電源開発株式会社  
大間原子力発電所

解放基盤表面について

平成18年11月  
原子力発電安全審査課

図-4(1) 敷地近傍の地質図

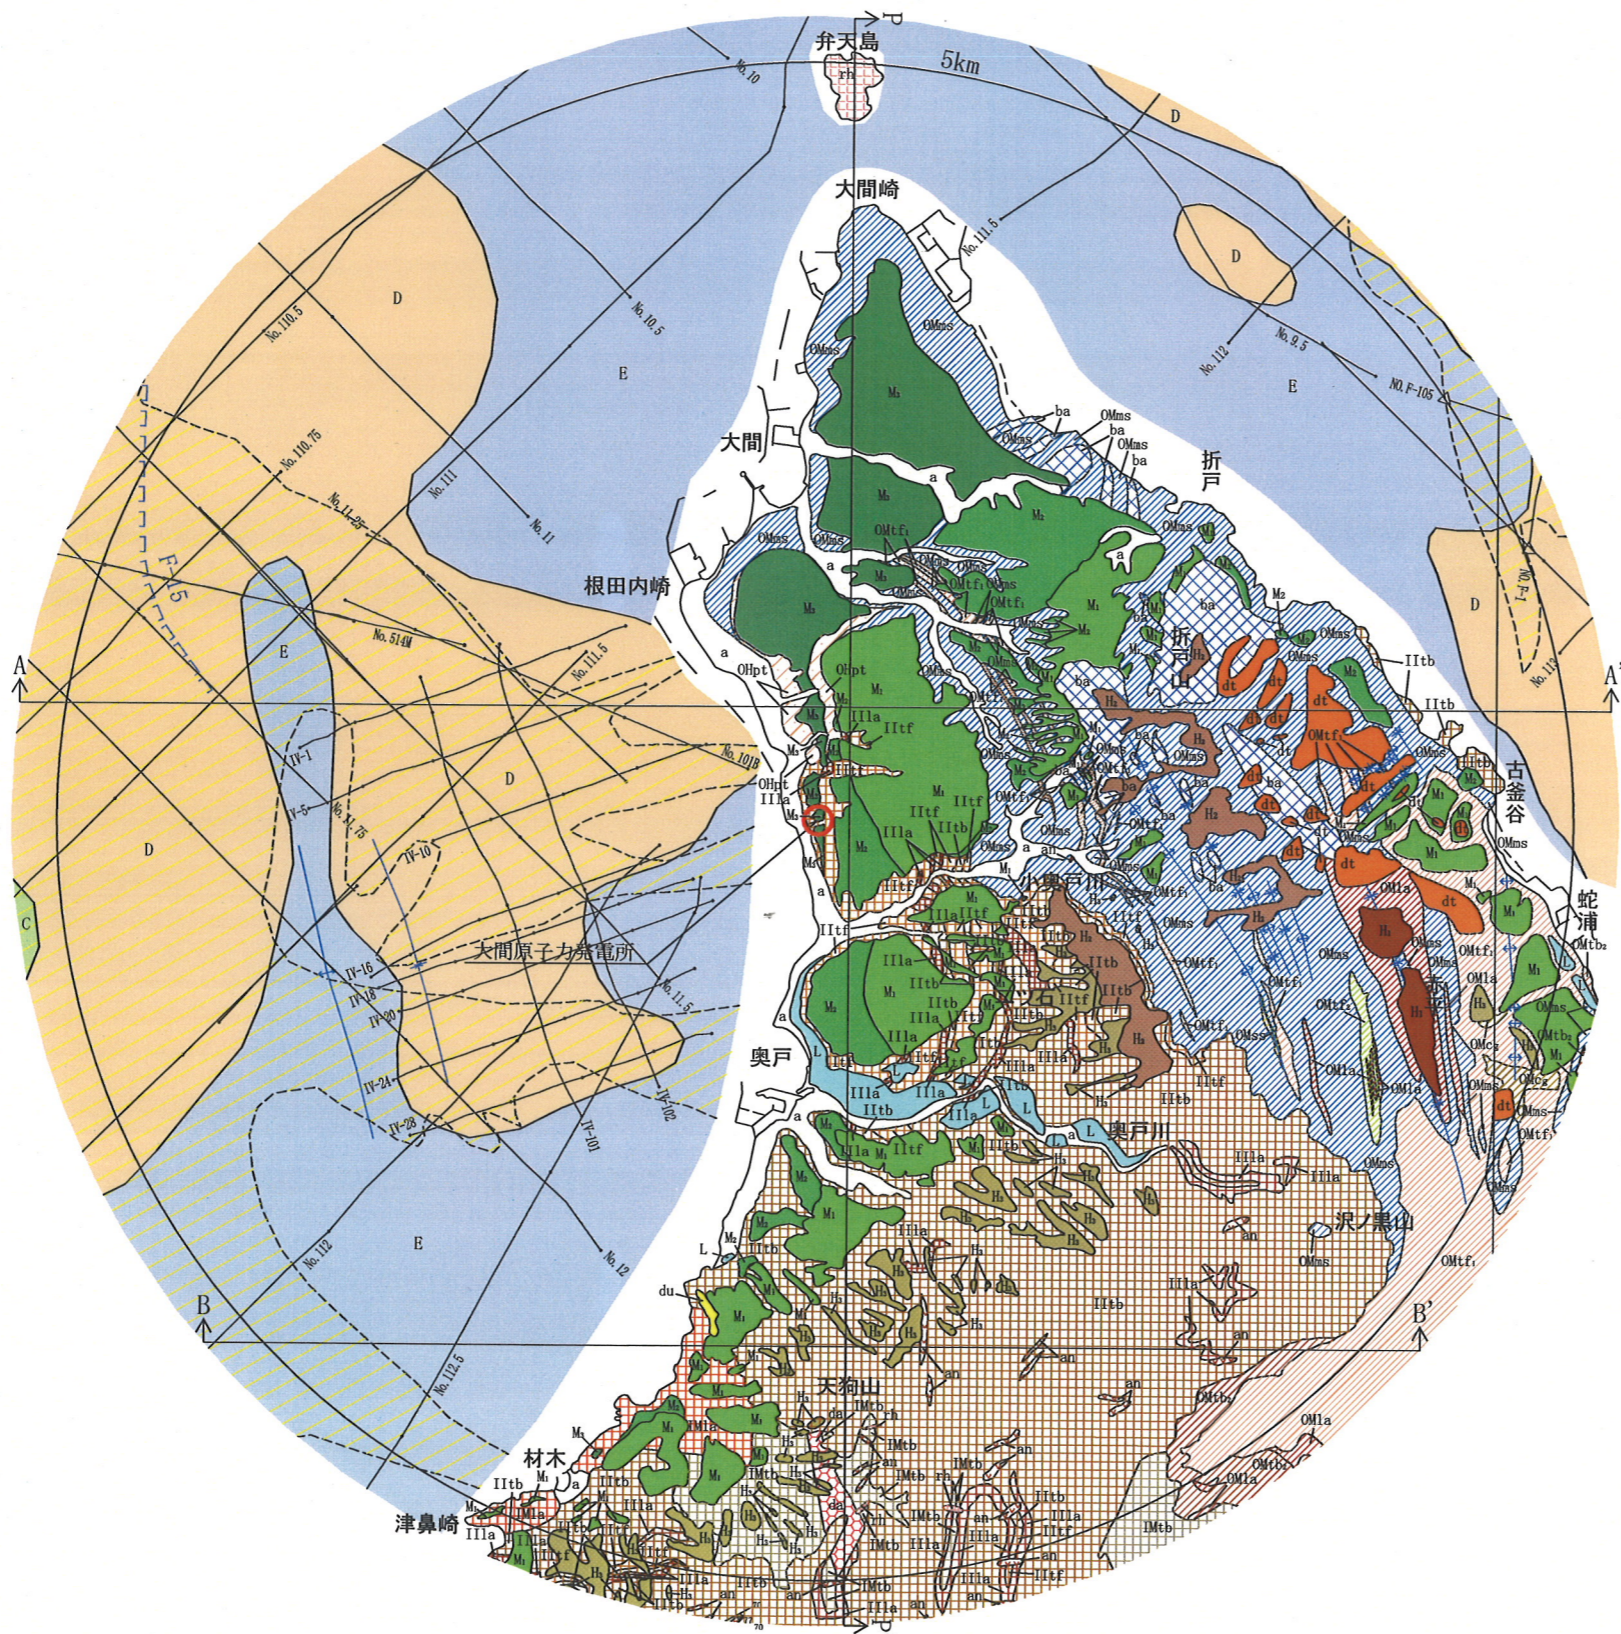
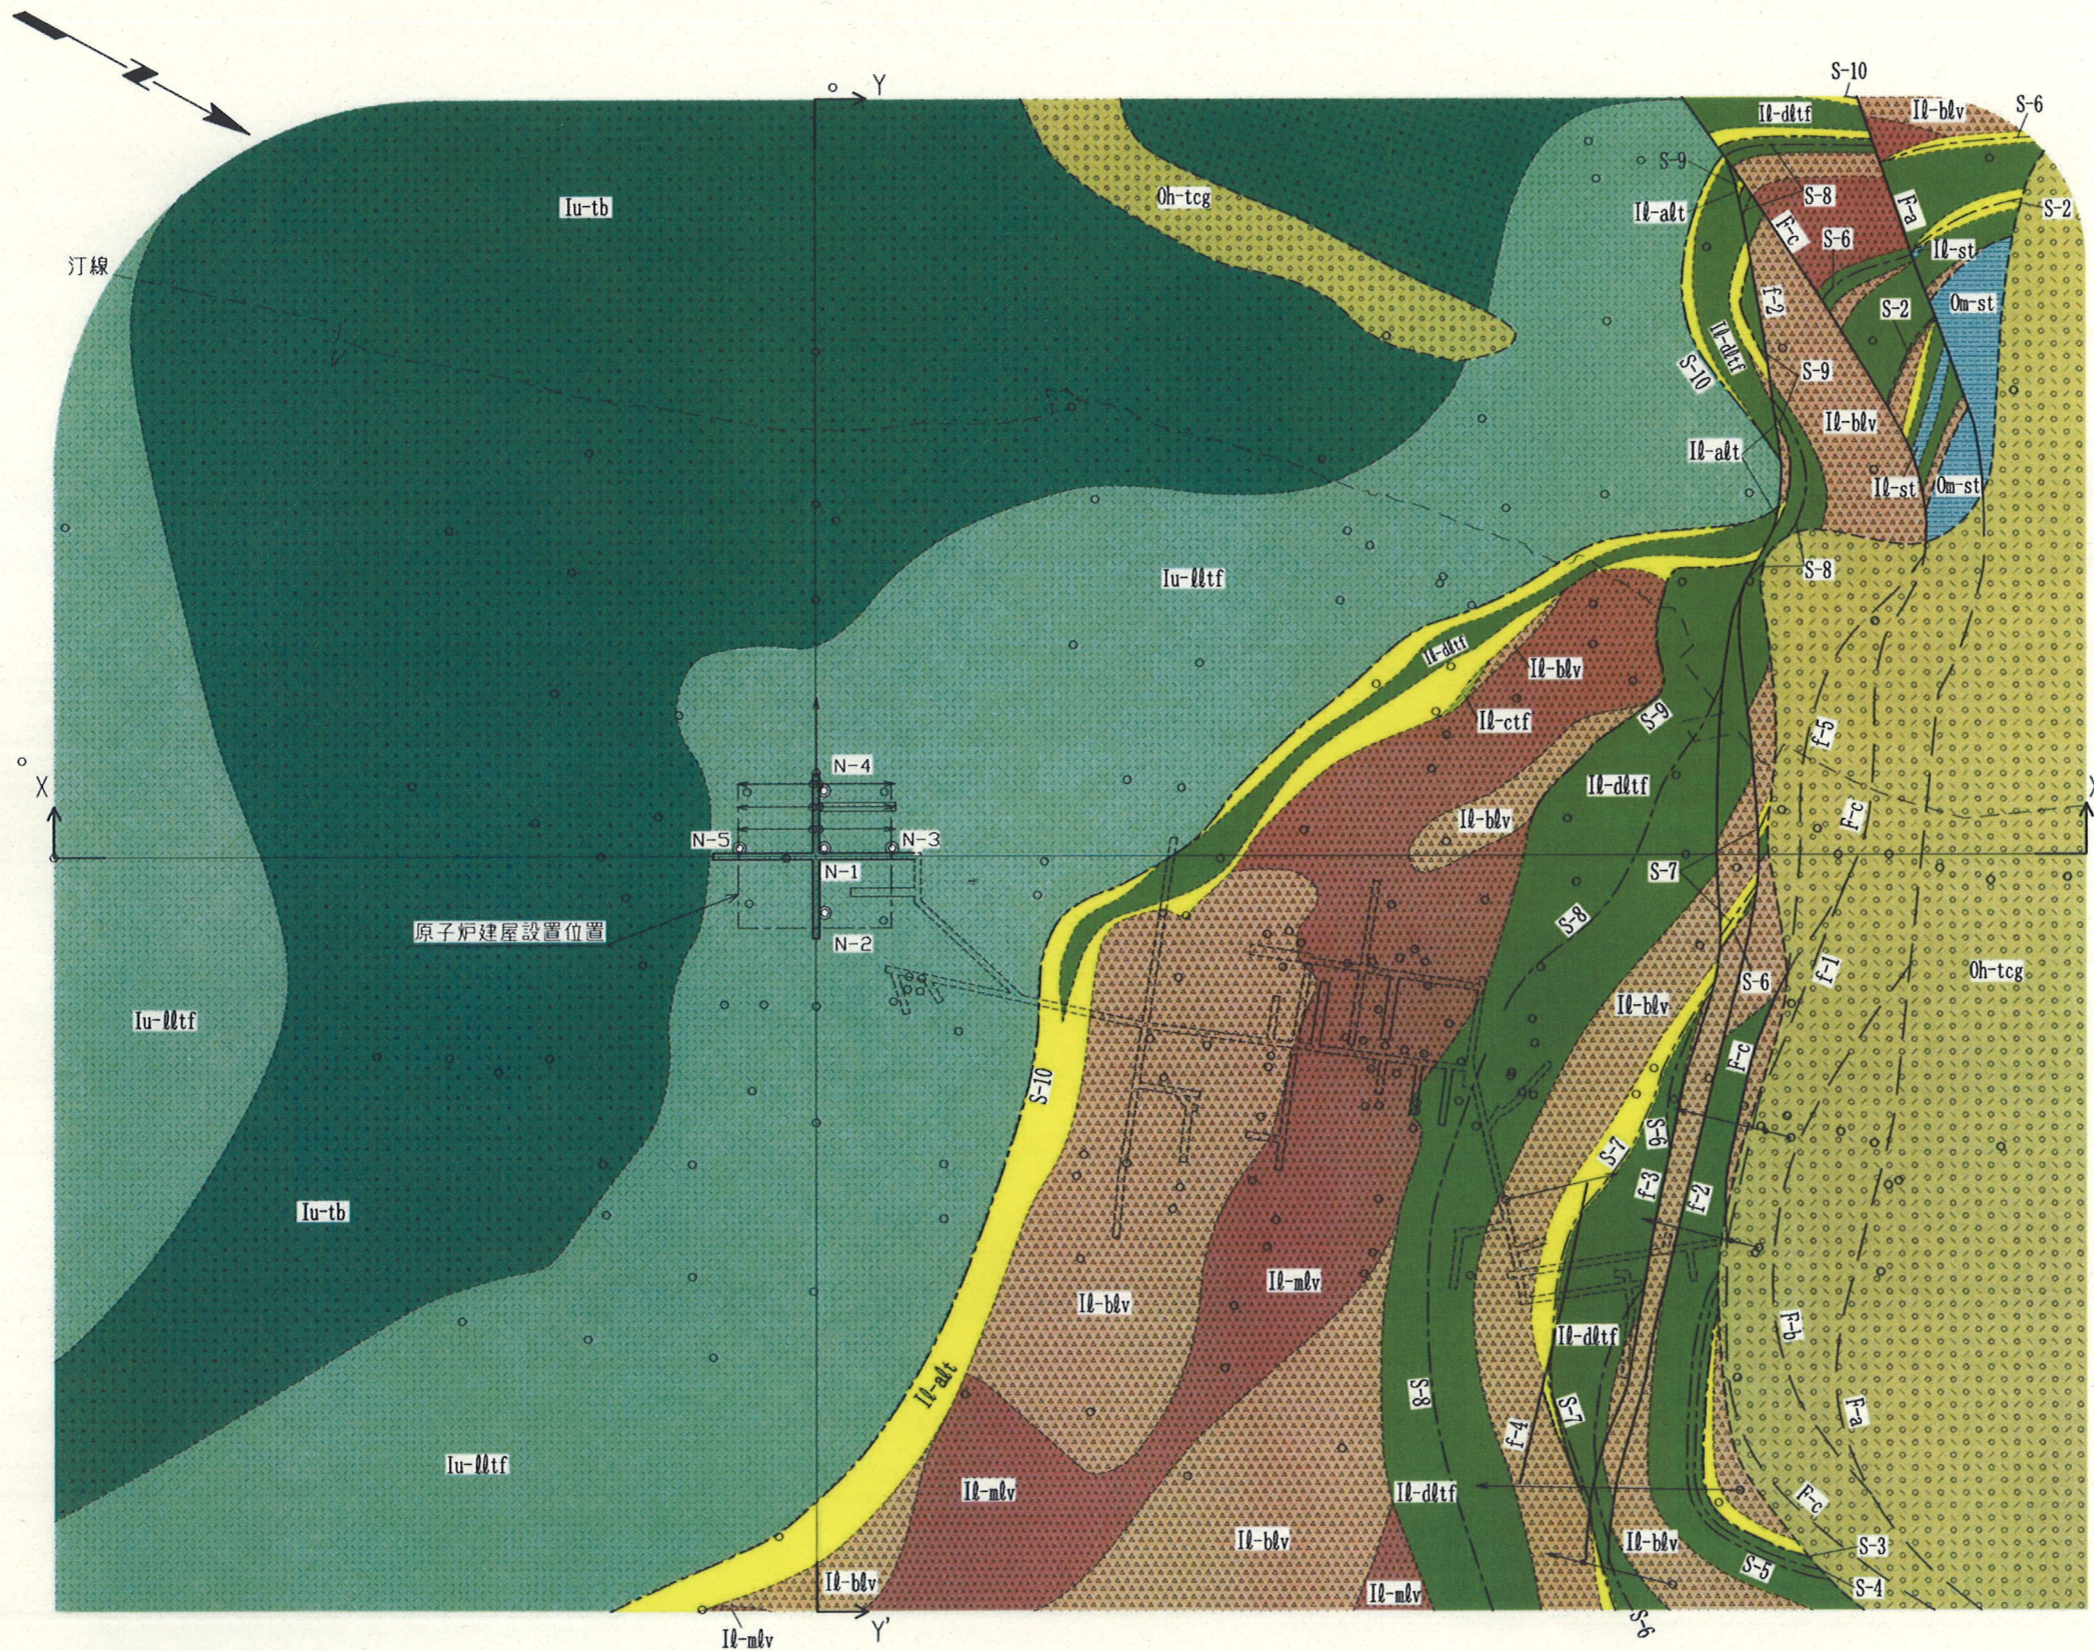
大間層は、図-4 に示すとおり、敷地を中心に敷地近傍において広く分布し、敷地内では図-5 に示すようにボーリング調査により、上位から易国間層、大間層が整合的に重なり、南に緩く傾斜するとしている。
